Добавление 128 – Правила № 129 ООН

Пересмотр 4 – Поправка 2

Дополнение 2 к поправкам серии 03 – Дата вступления в силу: 11 января 2020 года

Единообразные предписания, касающиеся официального утверждения усовершенствованных детских удерживающих систем, используемых на борту автотранспортных средств

Рис. 1

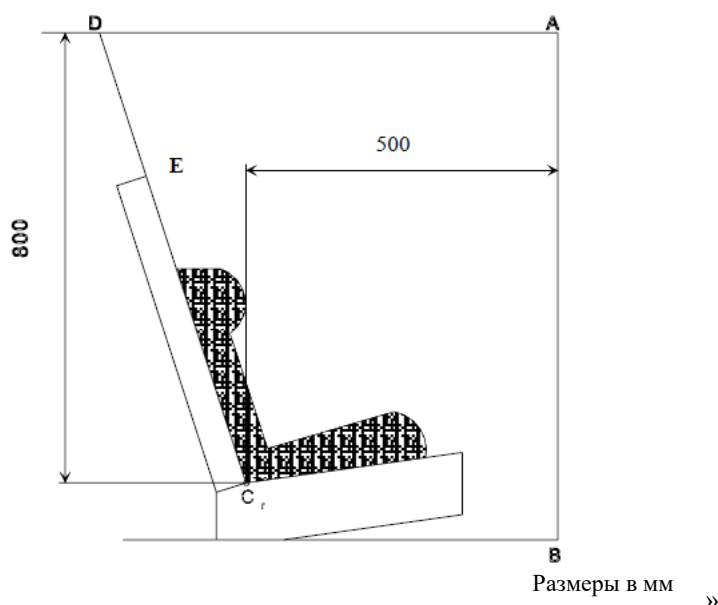
Пункты 6.6.4.4.1.1 и 6.6.4.4.1.1.1 изменить следующим образом:

«6.6.4.4.1.1 Усовершенствованные детские удерживающие системы, устанавливаемые по направлению движения

Перемещение головы: никакая часть головы манекена не должна выступать за пределы плоскостей BA, DA и DE, показанных на рис. 1 ниже. Однако голова манекена может выступать за пределы плоскости DE, если часть конструкции детского удерживающего устройства позади головы манекена, а именно подушка или опора для головы, находится в том месте, где голова пересекает плоскость DE.

Этот момент определяют по результатам проверки с точностью до 300 мс или в момент окончательного возвращения манекена в неподвижное состояние в зависимости от того, что происходит раньше;

за исключением бустерных сидений, при использовании манекена Q10, когда:

- a) значение по отношению к плоскости DA составляет 840 мм;
- b) значение по отношению к плоскости BA составляет 550 мм;
- c) для определения плоскостей DA и DE фазу отскока не учитывают.

6.6.4.4.1.1.1 Если испытание проводится в соответствии с пунктом 6.6.4.1.6.2 или пунктом 6.6.4.1.8.2 выше, то к значению перемещения головы на расстоянии между точкой C_r и плоскостью AB применяют допуск +10%.

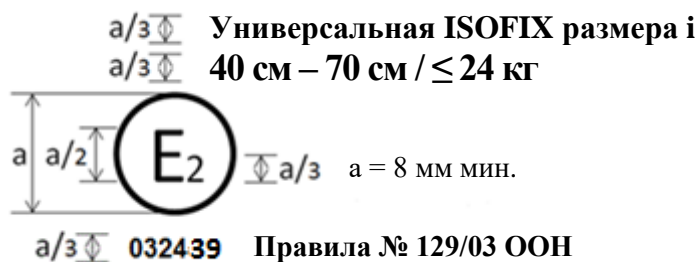
Пункт 4.5 изменить следующим образом:

«4.5 На усовершенствованных детских удерживающих системах цельной конструкции, которые могут использоваться по направлению и против направления движения, должна быть прочно прикреплена этикетка (на той части, где размещается ребенок), которая должна быть видна лицу, устанавливающему усовершенствованную детскую удерживающую систему в транспортном средстве:

На усовершенствованных детских удерживающих системах цельной конструкции, которые могут использоваться только по направлению движения, должна быть прочно прикреплена этикетка (на той части, где размещается ребенок), которая должна быть видна лицу, устанавливающему усовершенствованную детскую удерживающую систему в транспортном средстве:

«1. Схемы знаков официального утверждения

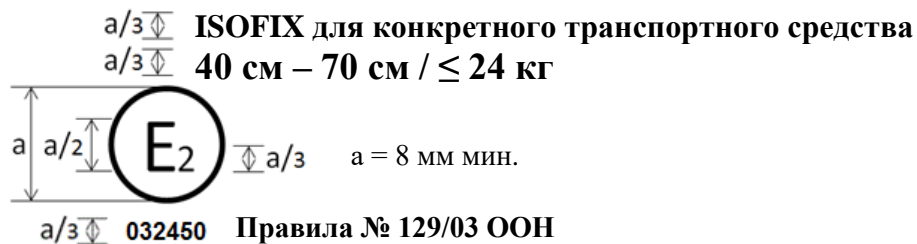
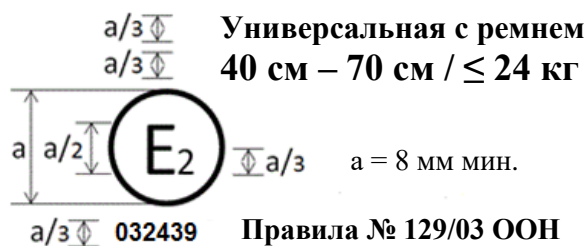
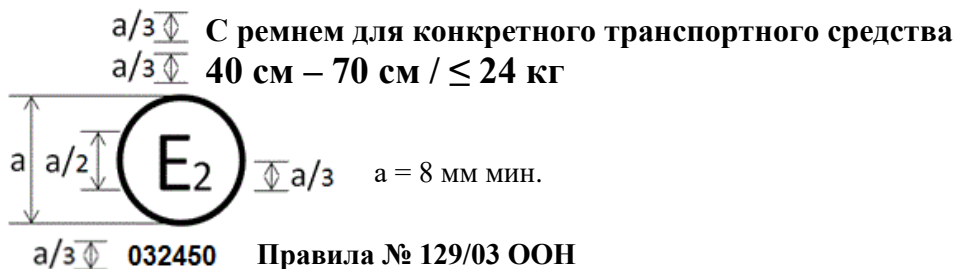
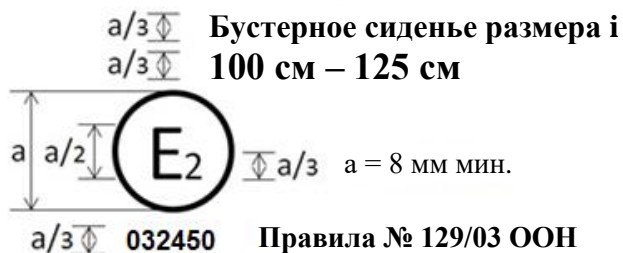
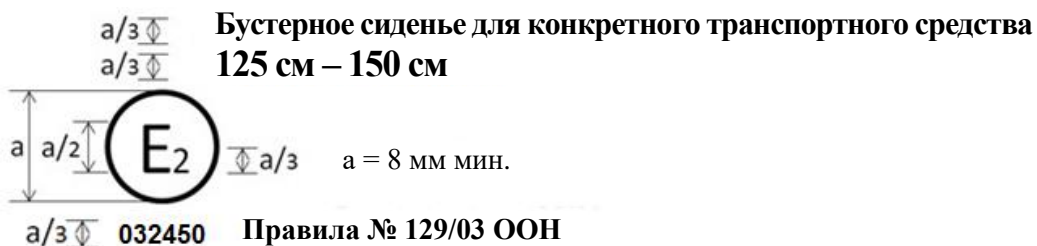
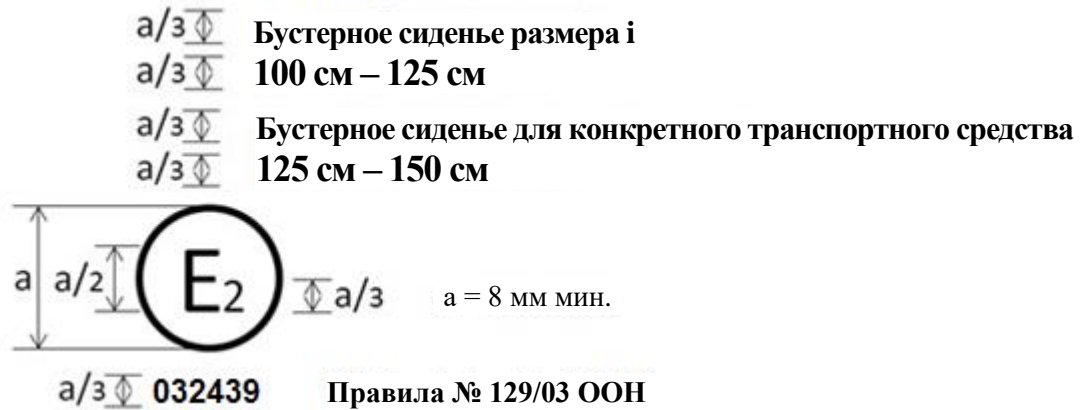
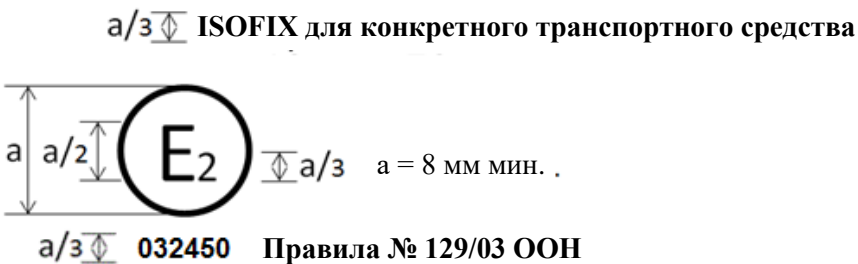
Приложение 2, только пример знаков официального утверждения, изменить следующим образом:

Усовершенствованная детская удерживающая система, на которой проставлен вышеуказанный знак официального утверждения... для размерного диапазона 125–150 см...

В случае сочетания вариантов, например усовершенствованной детской удерживающей системы, которая официально утверждена в качестве бустерного сиденья размера *i* для размерного диапазона 100–125 см и в качестве бустерного сиденья для конкретного транспортного средства для размерного диапазона 125–150 см, комбинированный знак официального утверждения выглядит следующим образом:

Допускаются только сочетания вариантов, предусмотренные в пункте 3.2.2.

2. Схемы знака официального утверждения в сочетании со знаком модуля
